MINISTERIO DE HACIENDA CREDITO PUBLICO
COORDINACION GENERAL DE PROGRAMAS Y PROYECTOS

LPI No. MHCP-CGPP-3484-O-01-2018

CONSTRUCCIÓN DE TIANGUE EN LAS INSTALACIONES DEL PASO DE FRONTERA PEÑA
BLANCA

Solicitudes de Aclaraciones

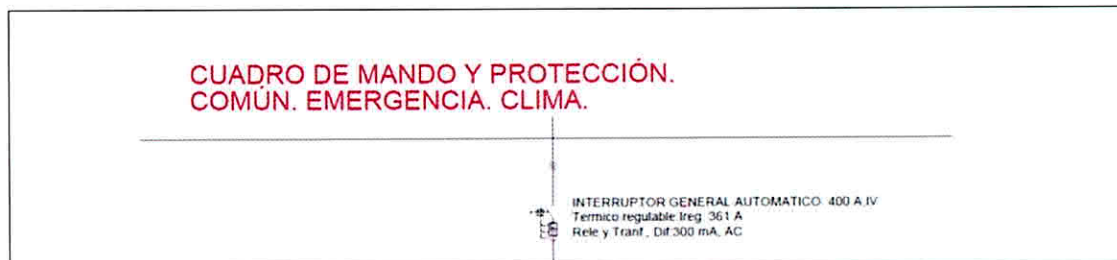
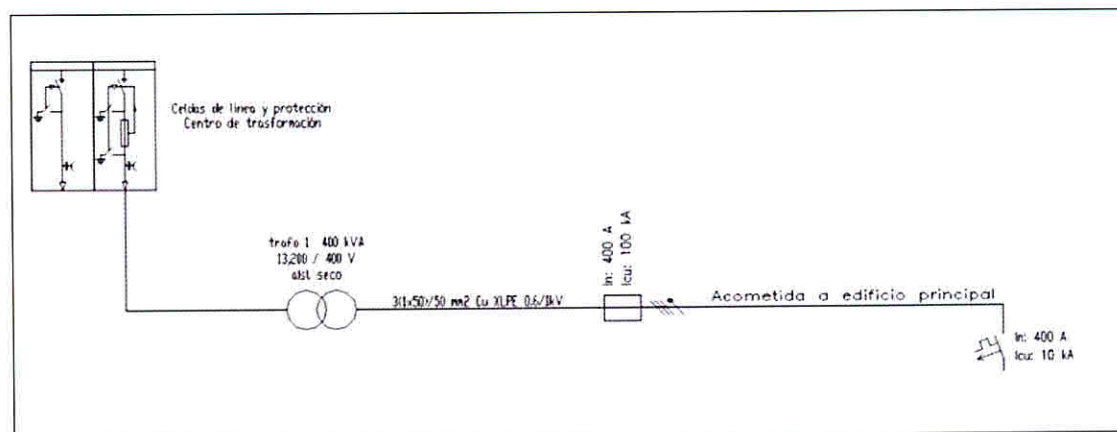
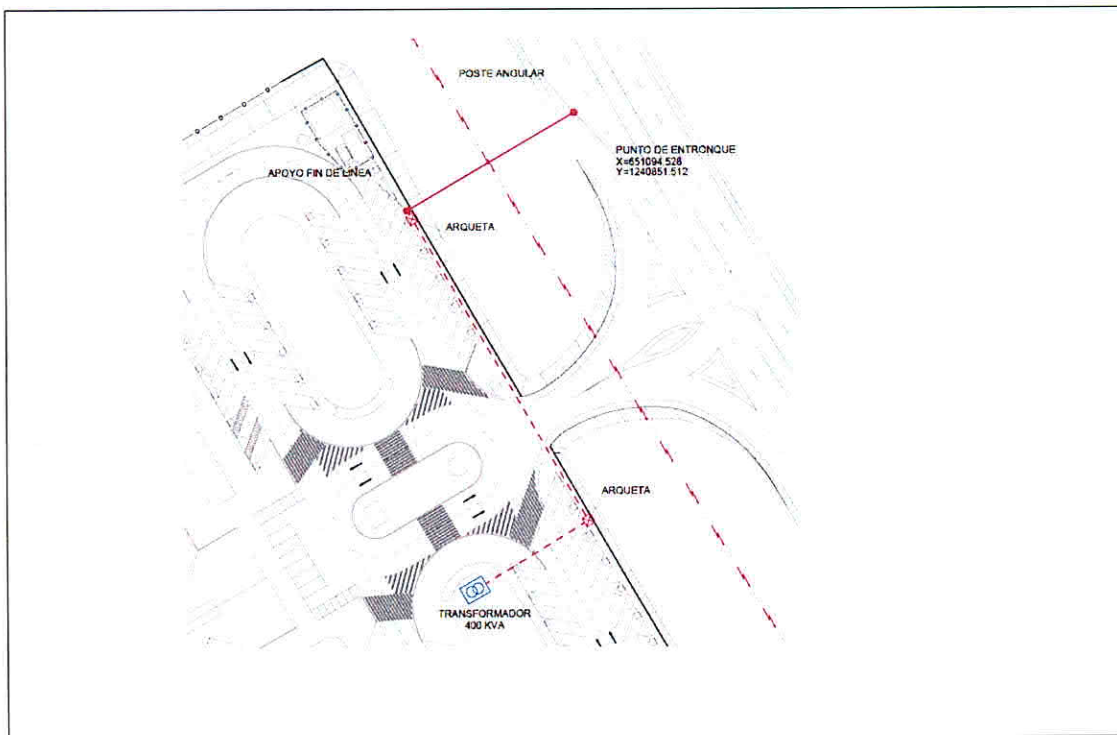
- Ubicación de transformador en diagrama unifilar.

Con anterioridad al tramo de la imagen:

Siendo el esquema el siguiente:

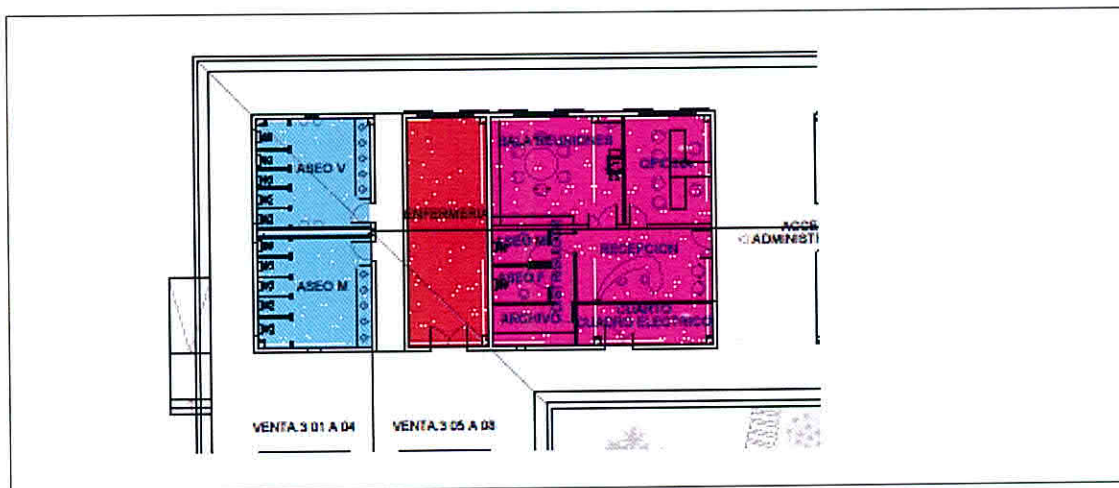
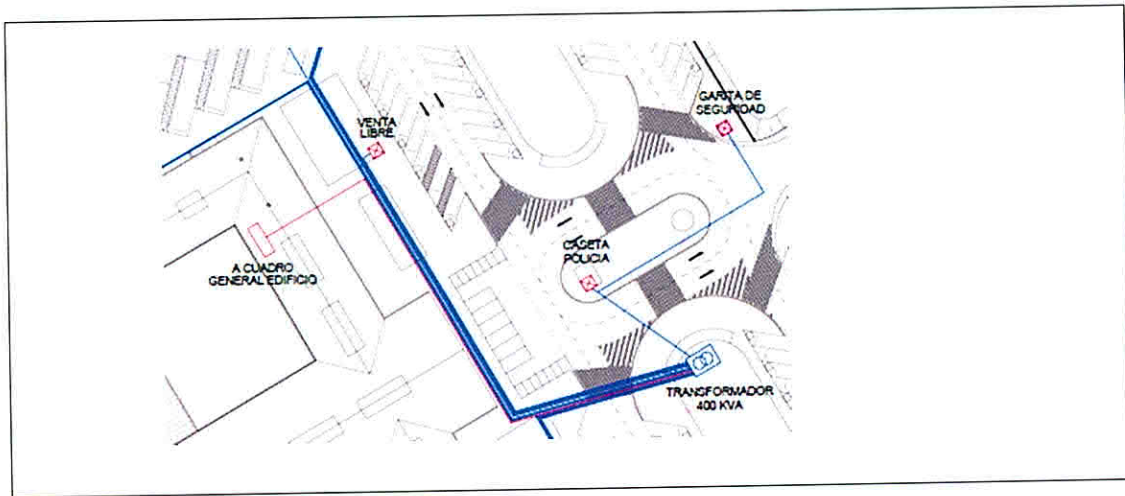
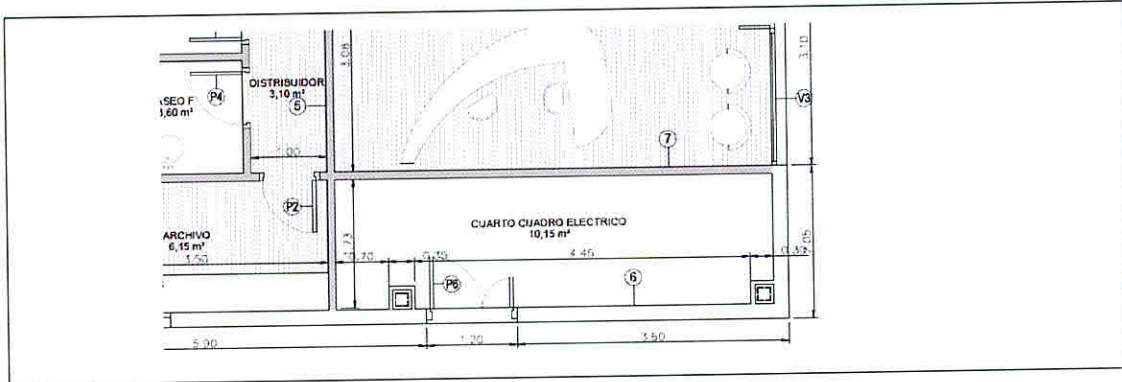
- Ubicación de transformador en plano de conjunto.
Se trata del plano ELE-1

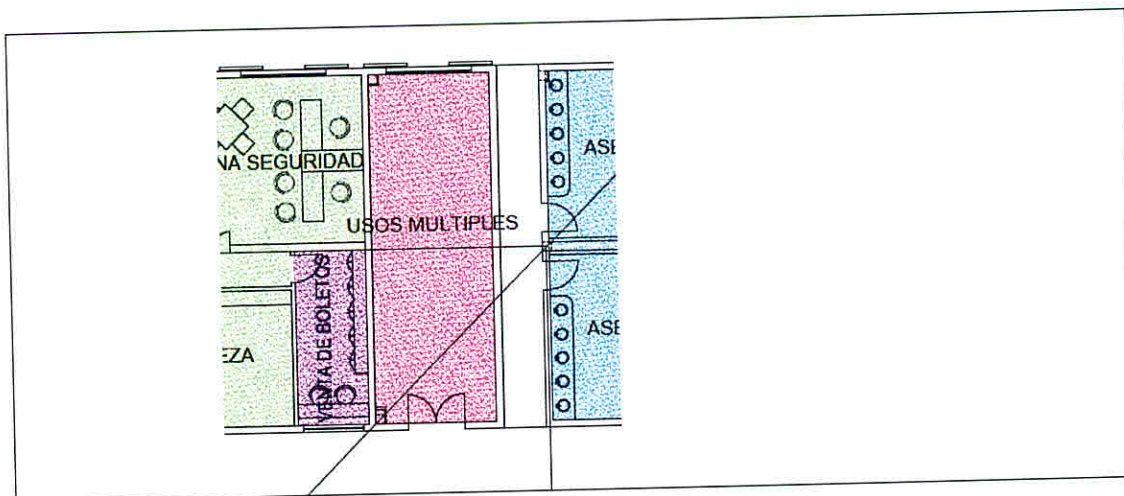
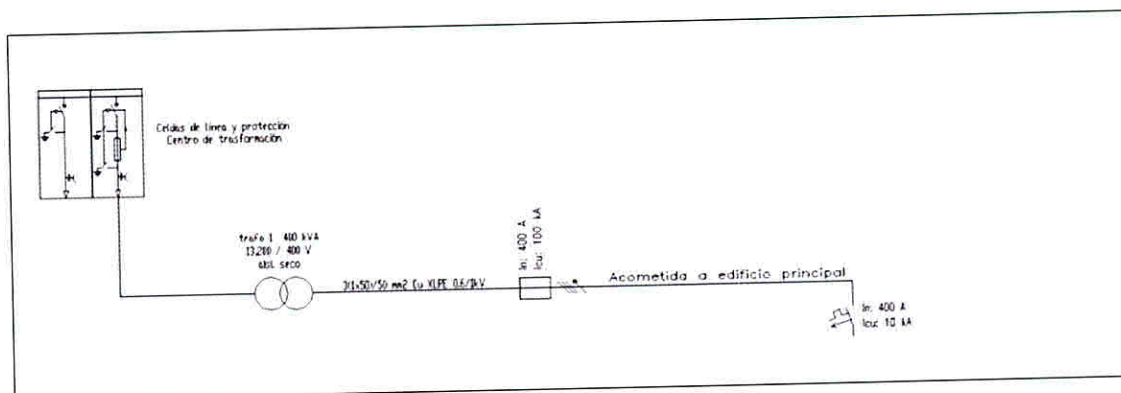
- Ubicación de paneles y cuarto de máquina.
Está indicado, entre otros en el plano ARQ-7 (Láminas 1/16 y 2/16) y ELE-2

En caso de resultar preciso o conveniente durante la obra o con posterioridad aumentar la superficie, se ha previsto un espacio de usos múltiples con función indefinida para esta u otra eventualidad.

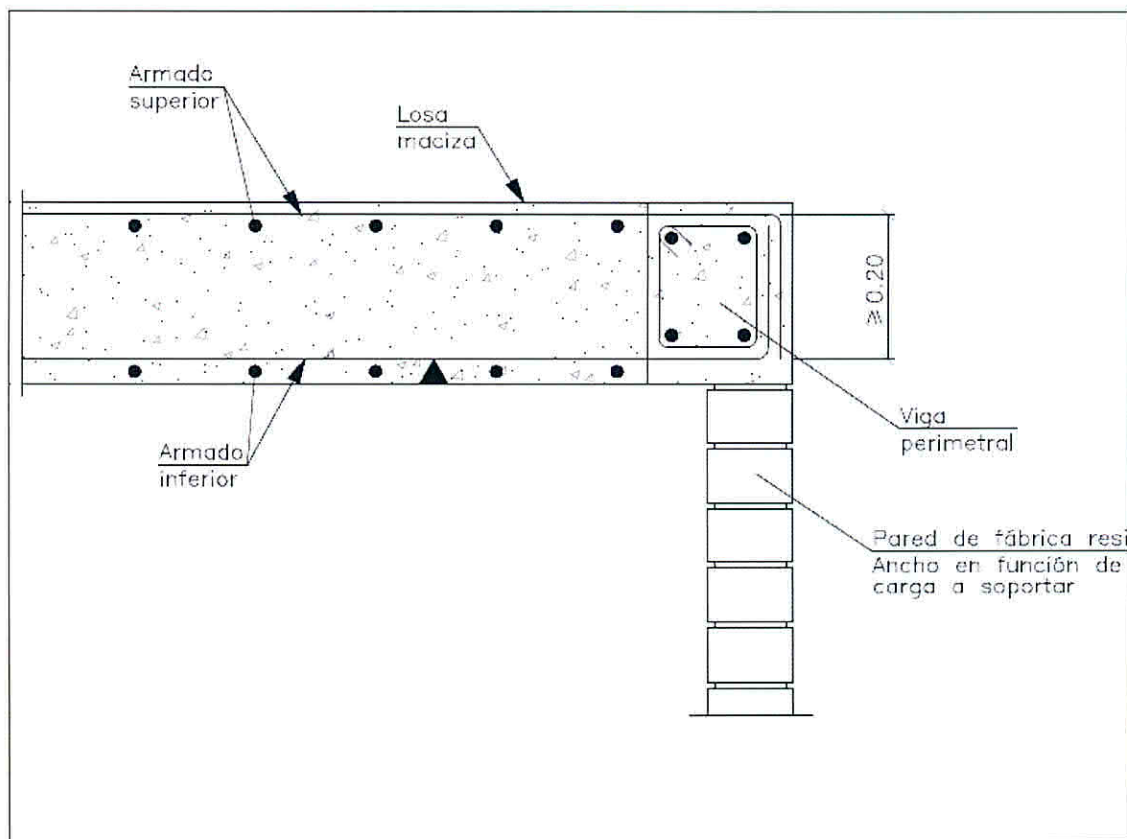
- No hay detalle sobre el muro o pilar que sale de la zapata hasta el nivel de solera de piso.

Se trata del cerramiento de bloques de concreto.

Las dotaciones de acero igualmente están definidas en los alcances.

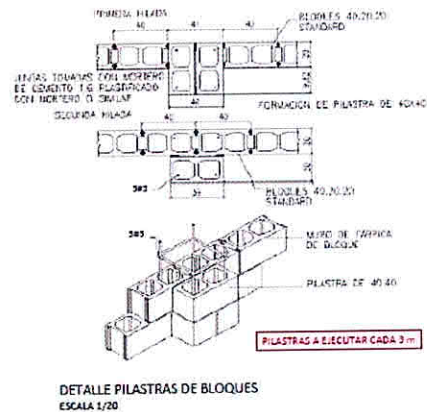
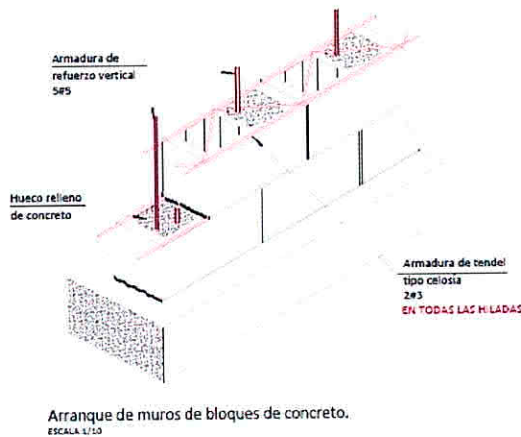
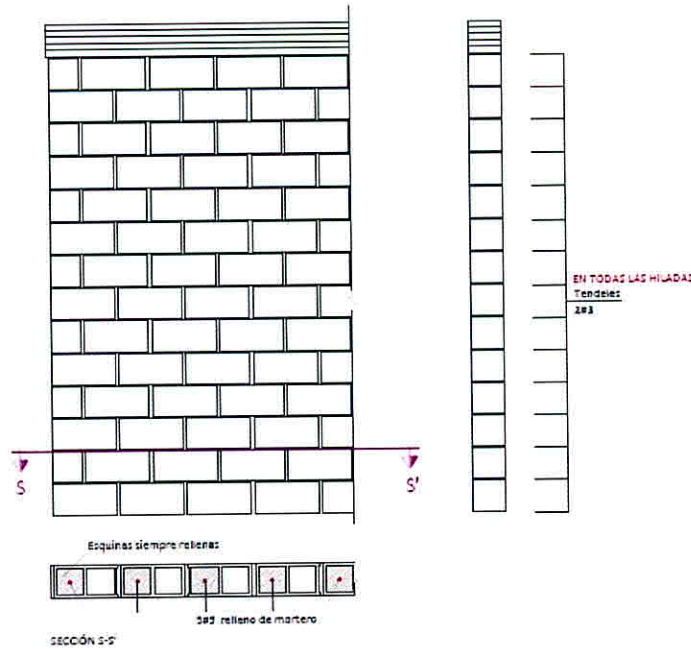
- No hay detalle de las paredes de bloque de 6, ni de las jambas o hierro a utilizar, ni las paredes internas.

Detalle del cerramiento de bloque de concreto se recoge a continuación:

Para la caseta del MTI y puesto policial, las paredes internas proyectadas son de tabique tipo Durlock.

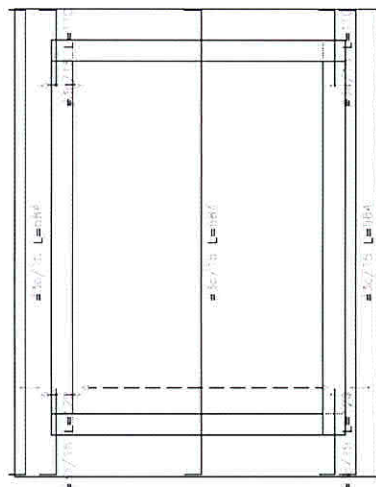
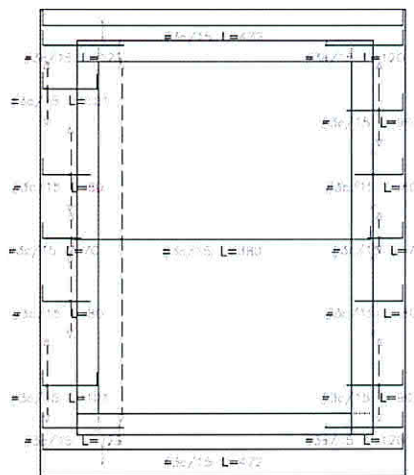
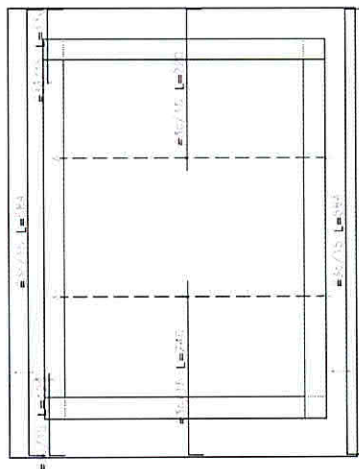
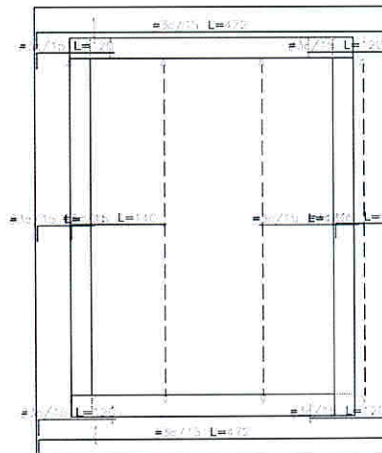
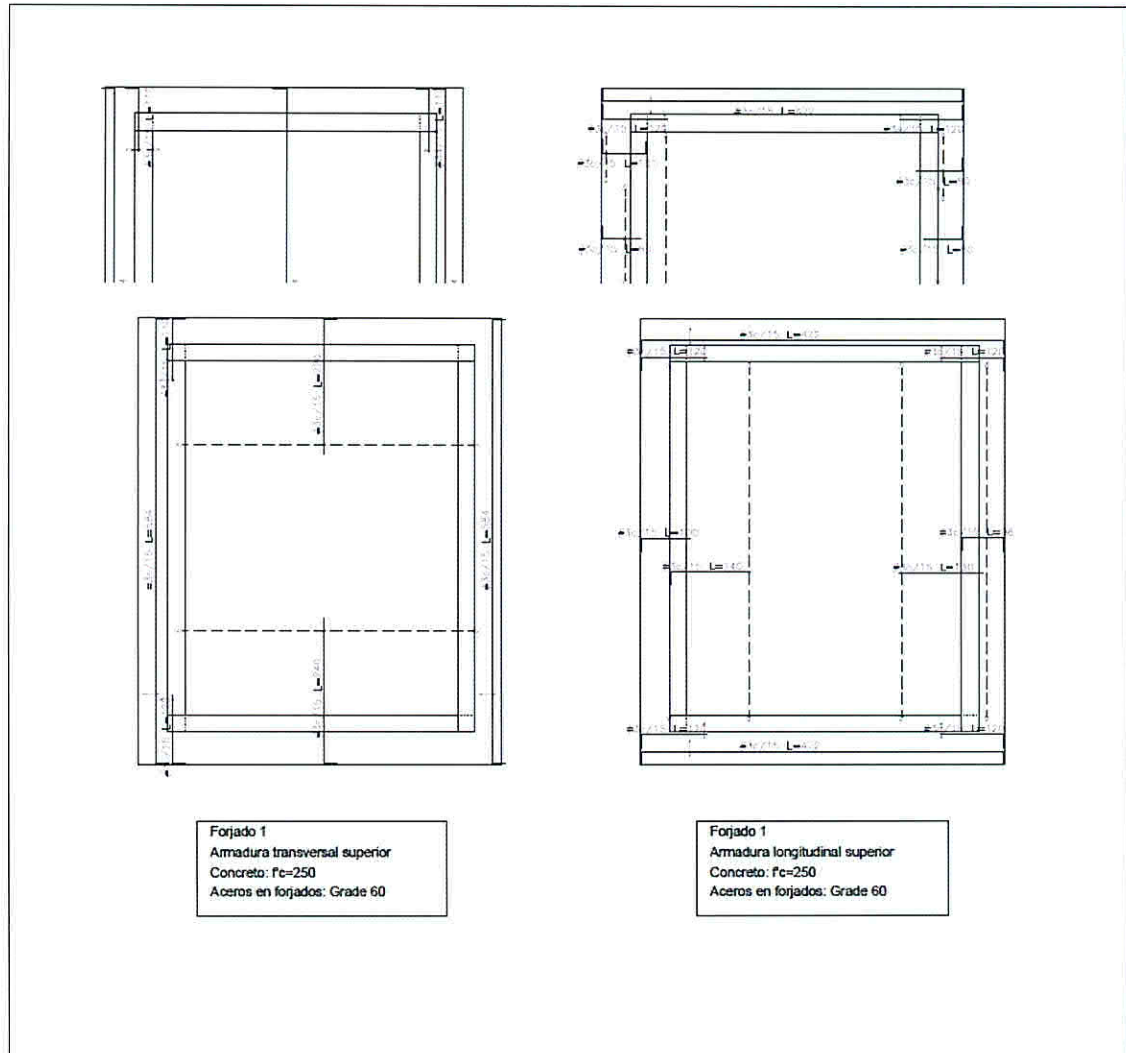
- Armazón del hierro de la losa, no se especifica la distribución del acero de refuerzo en la losa.

En los planos de la caseta del puesto policial se recoge el siguiente armado en la losa:

En los planos de la caseta del MTI se recoge el siguiente armado en la losa:
